土木工事共通仕様書「図」新旧対応表

旧（平成 22 年度）図	新（平成 23 年度）図	理　由
第１編共通編　2－3－3 盛土工　第２項  **図２－１　盛土基礎地盤の段切**	変更なし

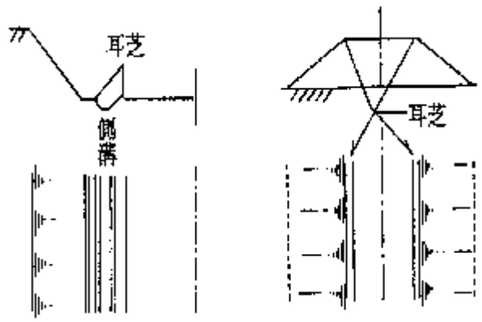
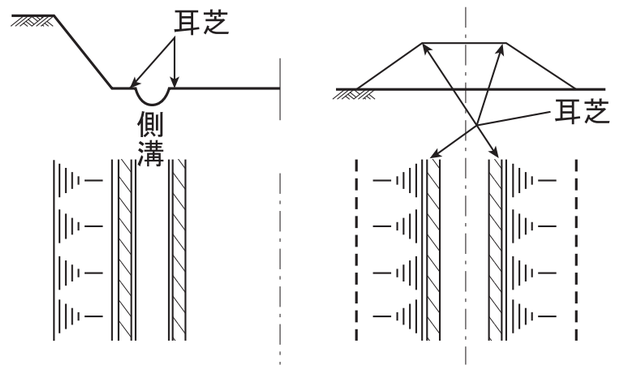
旧（平成 22 年度）図	新（平成 23 年度）図	理　由
第３編土木工事共通編　2－12－3 桁製作工　第１項（７） $P_{CM} = C + \frac{Mn}{20} + \frac{Si}{30} + \frac{Ni}{60} + \frac{Cr}{20} + \frac{Mo}{15} + \frac{V}{10} + \frac{Cu}{20} + 5B$ （%） $Ceq = C + \frac{Mn}{6} + \frac{Si}{24} + \frac{Ni}{40} + \frac{Cr}{5} + \frac{Mo}{4} + \frac{V}{14} + \left[\frac{Cu}{13}\right]$ (%)	$P_{CM} = C + \frac{Mn}{20} + \frac{Si}{30} + \frac{Ni}{60} + \frac{Cr}{20} + \frac{Mo}{15} + \frac{V}{10} + \frac{Cu}{20} + 5B$ （%） Ceq 削除	Ceq の計算式は関係ないので削除
